女川原子力発電所 2 号炉審査資料	
資料番号	02DS-2-1(改0)
提出年月日	2023 年 7 月 11 日

女川原子力発電所 2 号炉  
設置許可基準規則等への適合性について  
(所内常設直流電源設備 (3 系統目))

2023 年 7 月  
東北電力株式会社

本資料においては、女川原子力発電所 2 号炉の所内常設直流電源設備（3 系統目）に関する「実用発電用原子炉及びその附属施設の位置、構造及び設備の基準に関する規則」への適合方針を説明する。

第5.5-1図 原子炉冷却材圧力バウンダリを減圧するための設備系統概要図（原子炉減圧の自動化，手動による原子炉減圧，

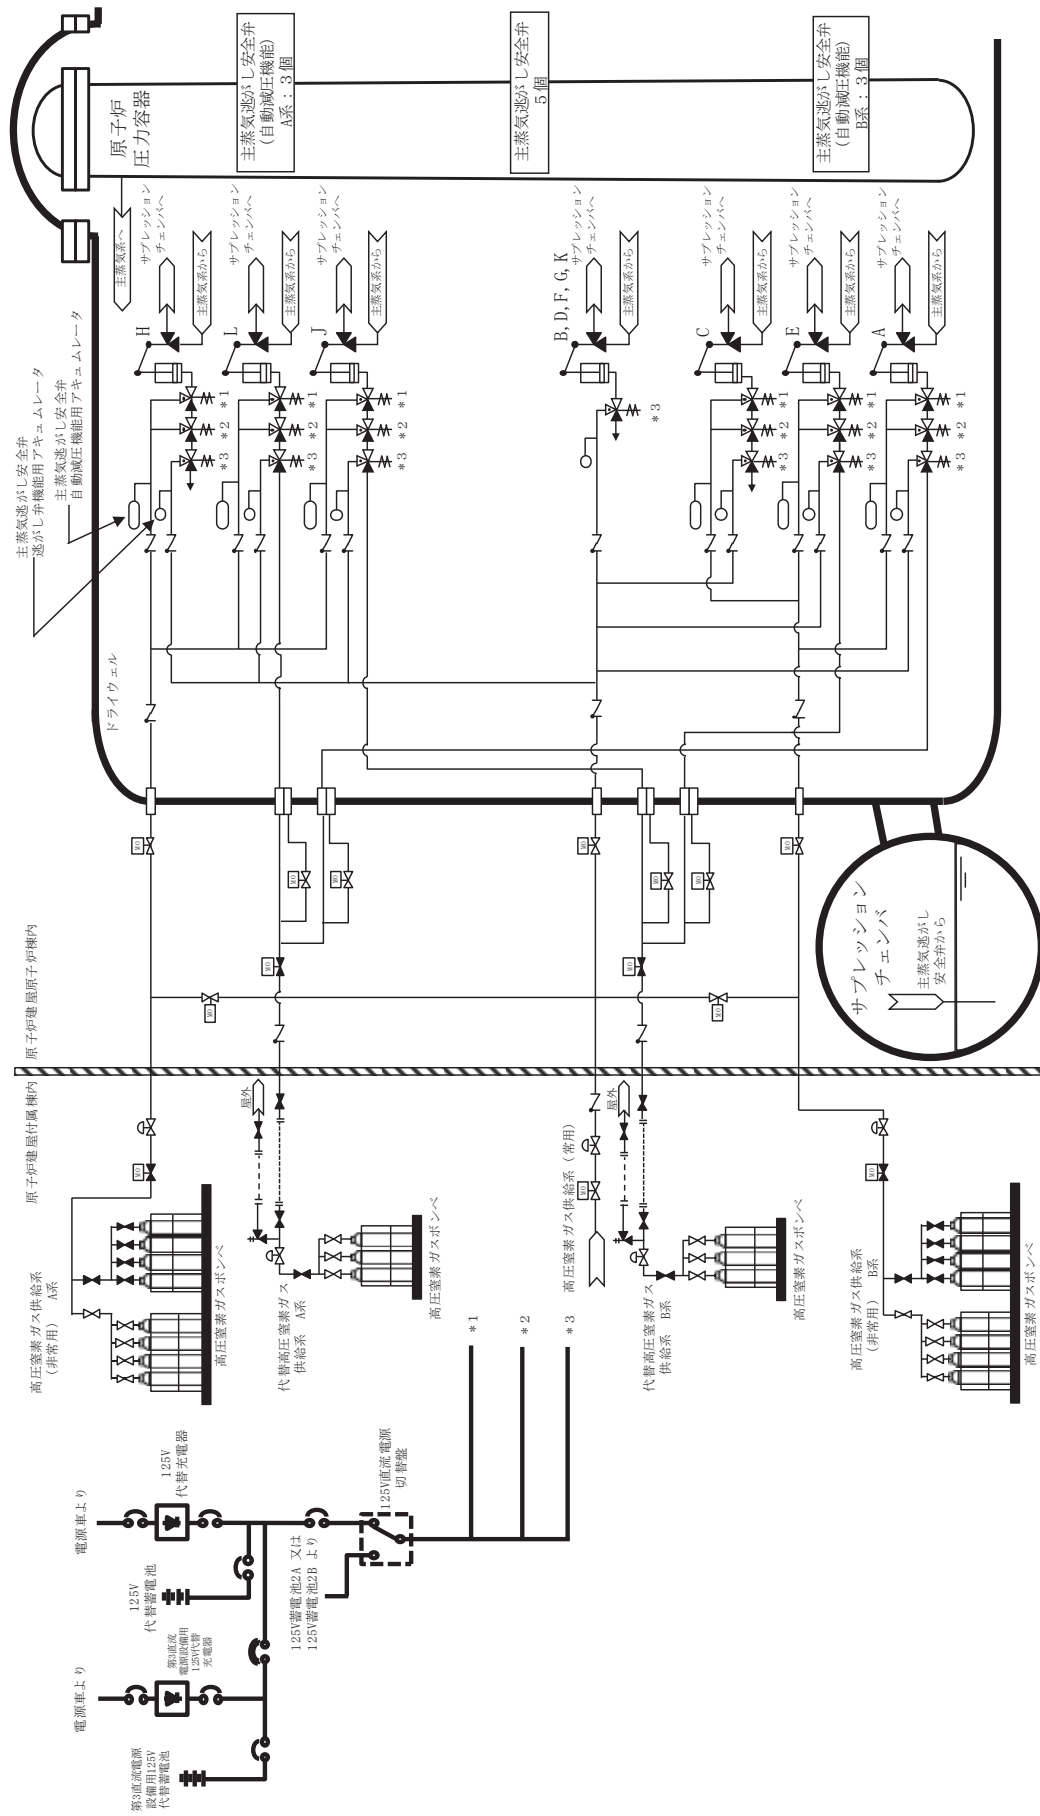
「第 5.5-1 図 原子炉冷却材圧力バウンダリを減圧するための設備系統概要図（原子炉減圧の自動化，手動による原子炉減圧，代替直流電源設備による復旧，代替交流電源設備による復旧）」，「第 5.5-2 図 原子炉冷却材圧力バウンダリを減圧するための設備系統概要図（可搬型代替直流電源設備による主蒸気逃がし安全弁機能回復）」，「第 5.5-3 図 原子炉冷却材圧力バウンダリを減圧するための設備系統概要図（主蒸気逃がし安全弁用可搬型蓄電池による主蒸気逃がし安全弁機能回復）」を以下のとおり変更する。

第 10.2-1 表 代替電源設備の主要機器仕様

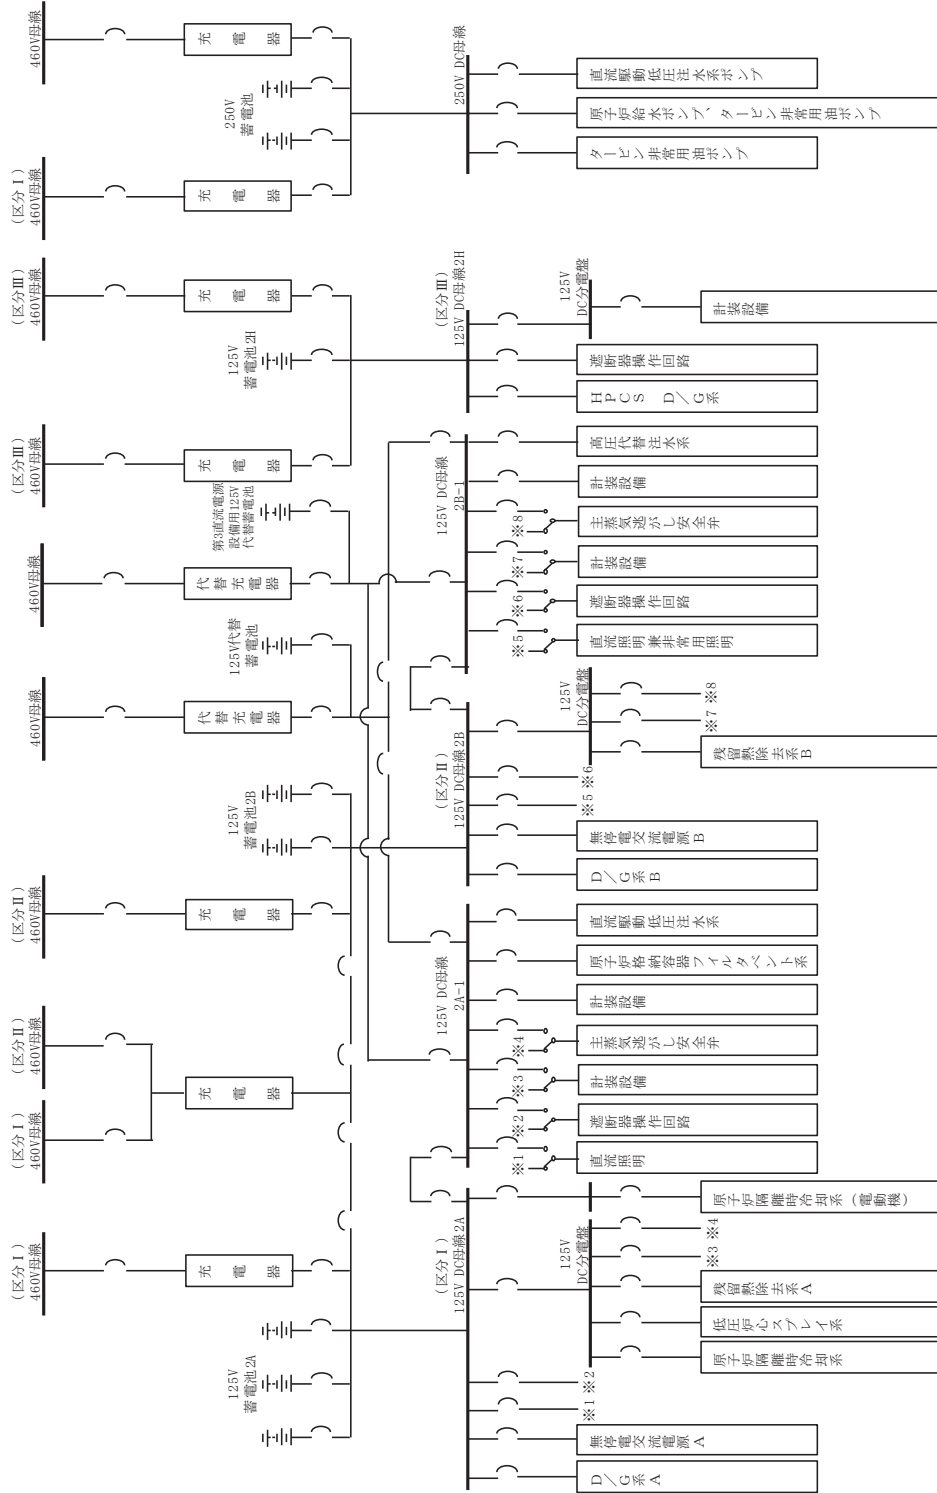
「第 10.2-1 表 代替電源設備の主要機器仕様」の記載について、「(7)」を「(8)」とし、「(6)」を「(7)」とし、「(5)」を「(6)」と読み替えた上で、以下のとおり「(5)」を追加する。

(5) 所内常設直流電源設備 (3 系統目)

a. 第 3 直流電源設備用 125V 代替蓄電池

第 10.1-3 図 直流電源単線結線図

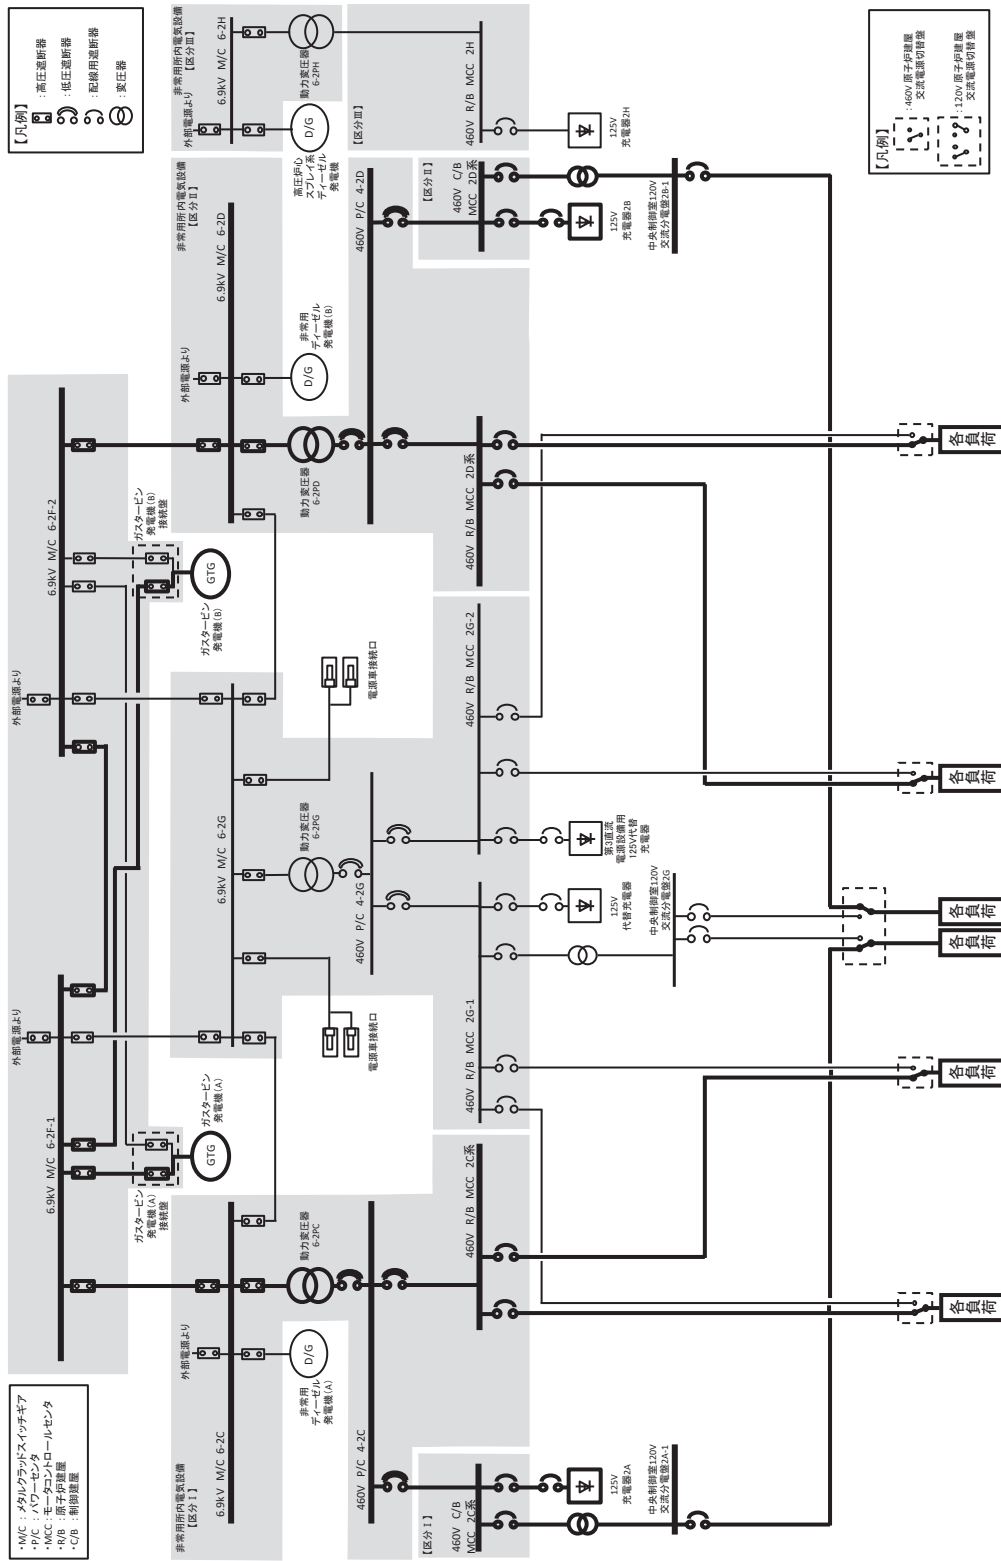
「第 10.1-3 図 直流電源単線結線図」，「第 10.2-1 図 代替電源設備系統概要図（常設代替交流電源設備による給電）（ガスタービン発電機から非常用所内電気設備を経由して給電）」，「第 10.2-2 図 代替電源設備系統概要図（常設代替交流電源設備による給電）（ガスタービン発電機から代替所内電気設備を経由して給電）」，「第 10.2-4 図 代替電源設備系統概要図（可搬型代替交流電源設備による給電）（電源車から非常用所内電気設備を経由して給電）」，「第 10.2-5 図 代替電源設備系統概要図（可搬型代替交流電源設備による給電）（電源車から代替所内電気設備を経由して給電）」，「第 10.2-6 図 代替電源設備系統概要図（所内常設蓄電式直流電源設備による給電）」，「第 10.2-7 図 代替電源設備系統概要図（常設代替直流電源設備による給電）（125V 代替蓄電池による給電）」，「第 10.2-8 図 代替電源設備系統概要図（常設代替直流電源設備による給電）（250V 蓄電池による給電）」，「第 10.2-9 図 代替電源設備系統概要図（所内常設直流電源設備（3 系統目）による給電）」，「第 10.2-10 図 代替電源設備系統概要図（可搬型代替直流電源設備による給電）（125V 代替蓄電池による給電）」，「第 10.2-11 図 代替電源設備系統概要図（可搬型代替直流電源設備による給電）（250V 蓄電池による給電）」，「第 10.2-12 図 代替電源設備系統概要図（可搬型代替直流電源設備による給電）（電源車から代替所内電気設備を経由して給電（125V 系統））」，「第 10.2-13 図 代替電源設備系統概要図（可搬型代替直流電源設備による給電）（電源車から代替所内電気設備を経由して給電（250V 系統））」，「第 10.2-14 図 代替電源設備系統概要図（代替所内電気設備による給電）」を以下のとおり変更する。
